From: *"5.1,2,e"*
Sent: *Tue, 22 Feb 2022 10:12:34 +0100*
To: *'5.1,2,e" <5.1,2,e @amsterdam.nl>; "5.1,2,e" <5.1,2,e @amsterdam.nl>*
Cc: *'5.1,2,e" <5.1,2,e @amsterdam.nl>; '5.1,2,e" <5.1,2,e @amsterdam.nl>; "5.1,2,e" <5.1,2,e @amsterdam.nl>; '5.1,2,e" <5.1,2,e @amsterdam.nl>; "5.1,2,e" <5.1,2,e @amsterdam.nl>; "5.1,2,e" <5.1,2,e @amsterdam.nl>*
Subject: *RE: SIN0401*

Van: 5.1,2,e <5.1,2,e @amsterdam.nl>
Verzonden: dinsdag 22 februari 2022 9:14
Aan: 5.1,2,e <5.1,2,e @amsterdam.nl>; 5.1,2,e <5.1,2,e @amsterdam.nl>
CC: 5.1,2,e <5.1,2,e @amsterdam.nl>; 5.1,2,e <5.1,2,e @amsterdam.nl>
Onderwerp: SIN0401

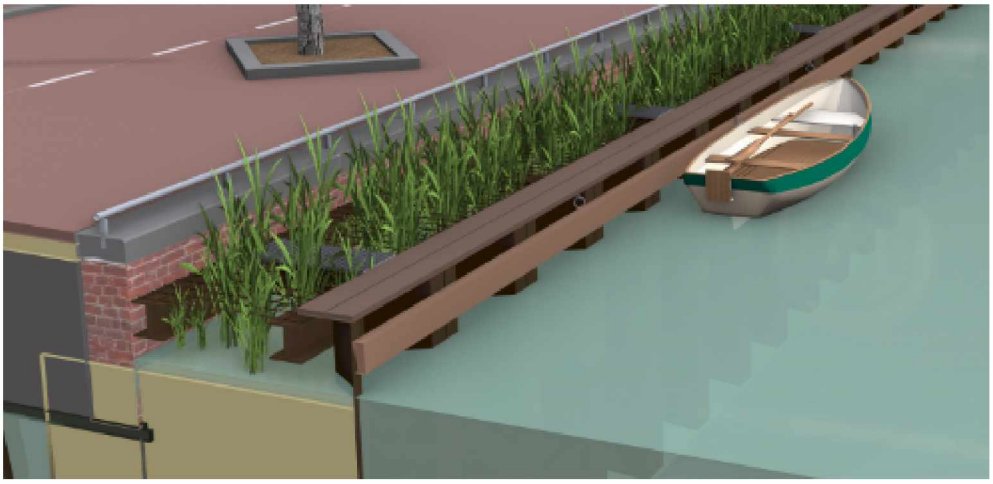
Kennelijk worden er ontwerpwijzigingen in een ons onbekend parallel overleg genomen. Wat mij betreft kan dat niet zo zijn. Mensen die wat te zeggen hebben moeten in ons ontwerpoverleg zitten. Wij hechten erg aan het toepassen van houten delen op de damwandplanken vanuit de beeldkwaliteit. Het roestige staal en het hout samen met groen en baksteen op de achtergrond vormen een fraai geheel. Lange lengten persroosters detoneren te veel. Deze houten delen worden uiteraard voorzien van antislipprofielen zoals in de projecten De Entree en IJ-boulevard het geval is. . Hiermee is de kans op uitglijden weggenomen. Kortom wij zijn niet akkoord. Als er een aanvullend overleg nodig is hoor ik het graag,

Dag 5.1,2,e
Even ter aanvulling op wat we gisteren hebben besproken.
Vanuit veiligheidsperspectief is gekozen om de houten gordingen op de damwandplanken te vervangen met evenals toegepaste geperste roosters.

Verder reeds besproken, Voor de aanmeervoorzieningen het volgende:

- Kade niveau +0.70 NAP (nader te bepalen aannemer)
- Stempel constructie +0.35 NAP (hart)
- bk. Grarting/ bordes +0.50 NAP (afstap 20 cm vanaf de kade)
- water niveau -0.40 NAP

materialen:

- looppad tussen kade en damwand, geperste roosters
- tussen de looppaden tbv groen voorziening wapeningsnet, maaswijdte 100mm
- damwand afgedekt over complete lengte, evenals met geperste roosters

veiligheidsvoorzieningen zie bijgaand document:

Vanwege de tijdsdruk op het project en om voortgang te bewaken lukt het niet altijd om alle betrokkenen samen te krijgen in 1 meeting.
Het verzoek (vanuit het projectteam) om persroosters toe te passen bij het op en afstappen van de bootjes was idd vanuit een veiligheidsperspectief. Als dit qua vormgeving wat R&D betreft niet mogelijk is dan zullen we de houten gordingen handhaven icm antisliblaag.
